東海第二発電所

設計及び工事計画変更認可申請書

補足説明資料

## 火災防護設備用ハロンボンベ及び二酸化炭素ボンベ の設置場所，個数，名称等の変更

図1 RCW熱交換器の伝熱面積 (公称値) の設定方法

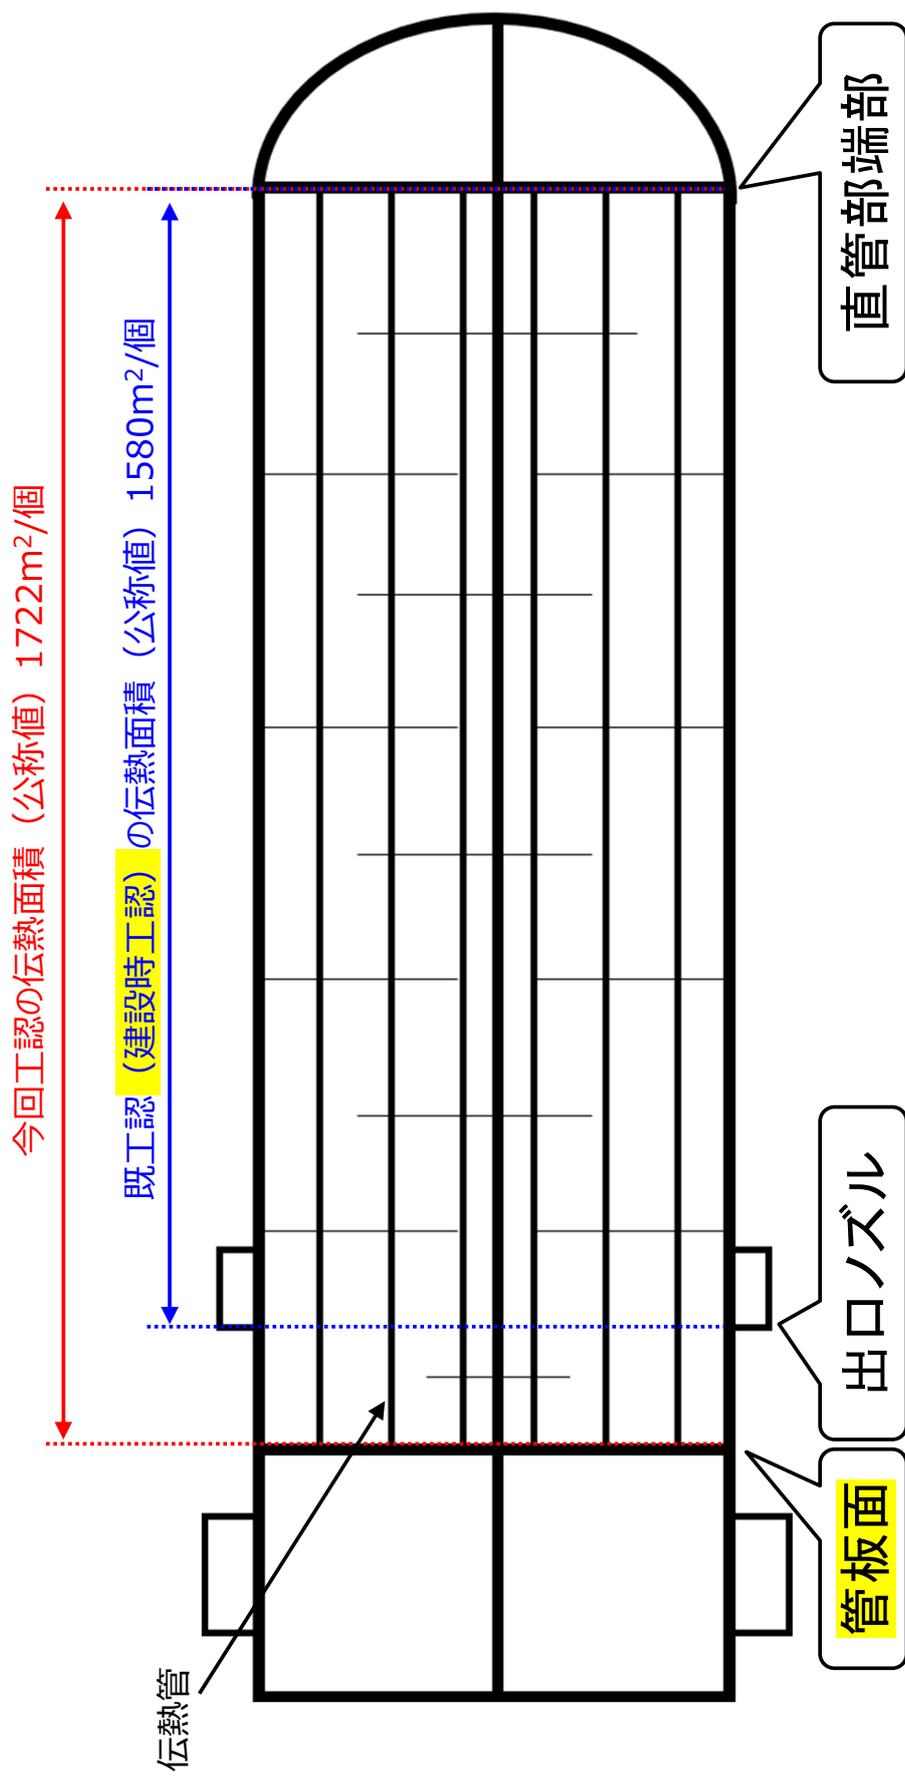
- ◆ 既工認 (建設時工認) では、保守的に出口ノズルの位置から直管部端部までの伝熱管表面積を伝熱面積 (公称値) としていた。
- ◆ 今回工認では、他プラント及び2018年SA本体工認時の残留熱除去系熱交換器の伝熱面積 (公称値) の算出方法に合わせて、伝熱管接液部の全表面積を伝熱面積 (公称値) とする。熱交換器の胴側管板面と出口ノズル間においても流れが生じており伝熱性能は同等であることから、伝熱面積として期待できる。

図2 CUW非再生熱交換器の伝熱面積 (公称値) の設定方法

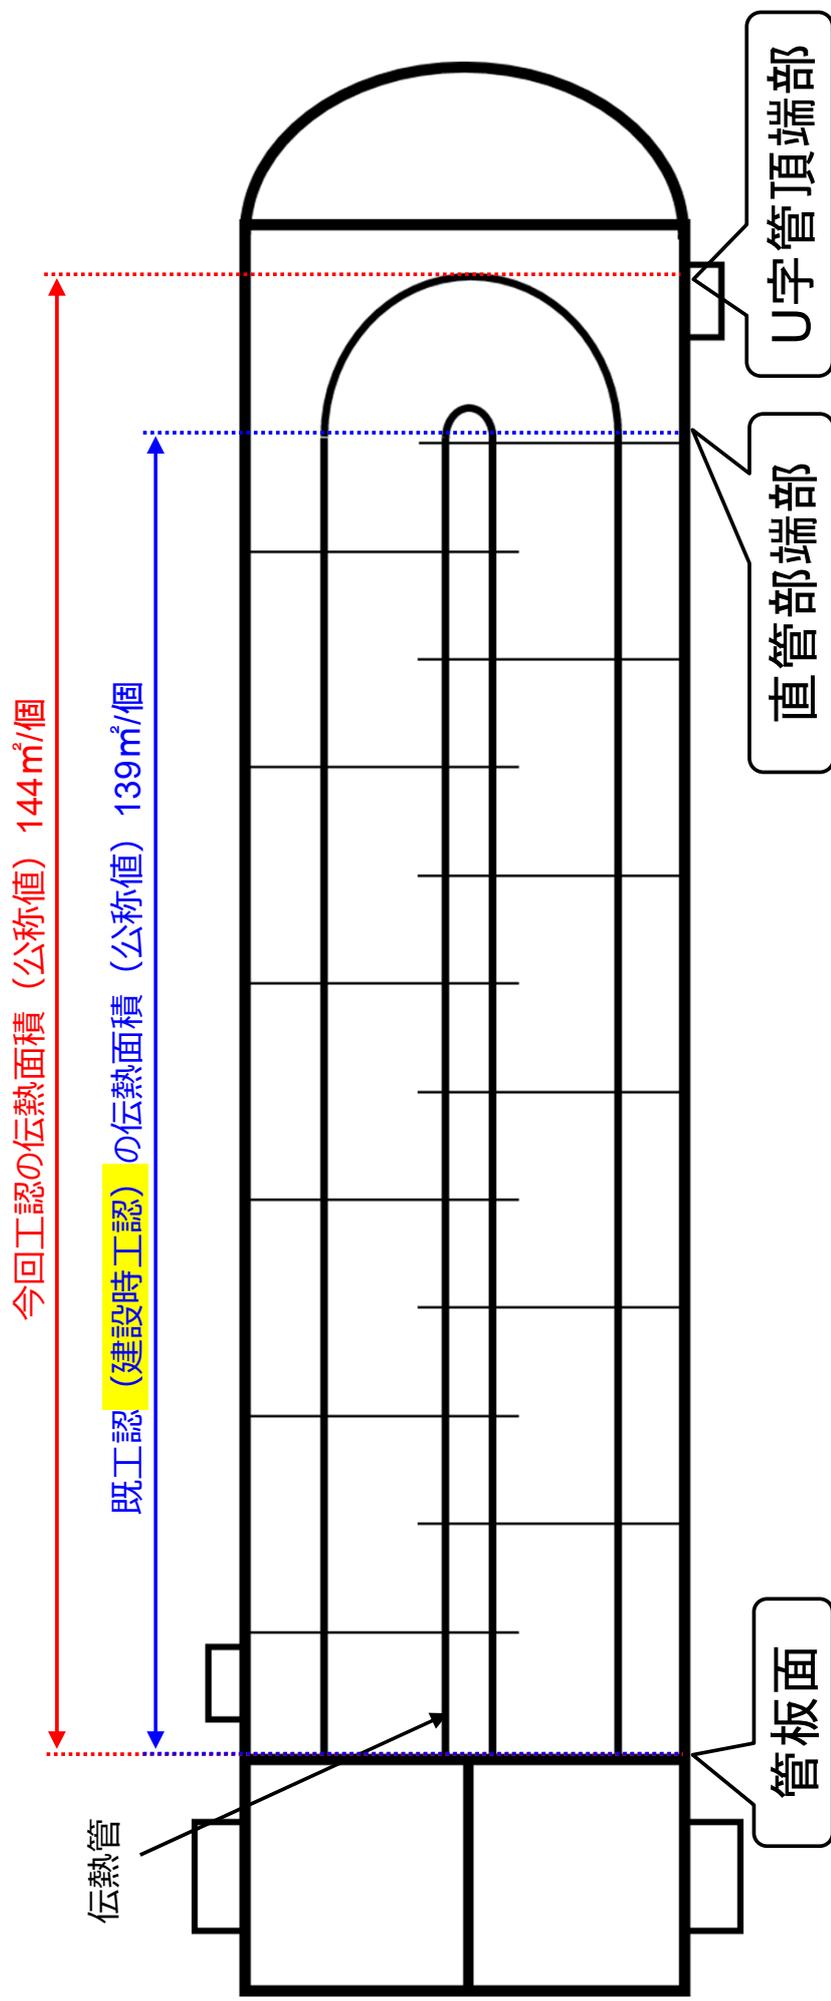
- ◆ 既工認 (建設時工認) では、保守的に管板面の位置から直管部端部 (U字管除く) までの伝熱管表面積を伝熱面積 (公称値) としていた。
- ◆ 今回工認では、他プラント及び2018年SA本体工認時の残留熱除去系熱交換器の伝熱面積 (公称値) の算出方法に合わせて、伝熱管接液部の全表面積を伝熱面積 (公称値) とする。U字管部においても流れが生じており直管部とU字管部の伝熱性能は同等であることから、伝熱面積として期待できる。
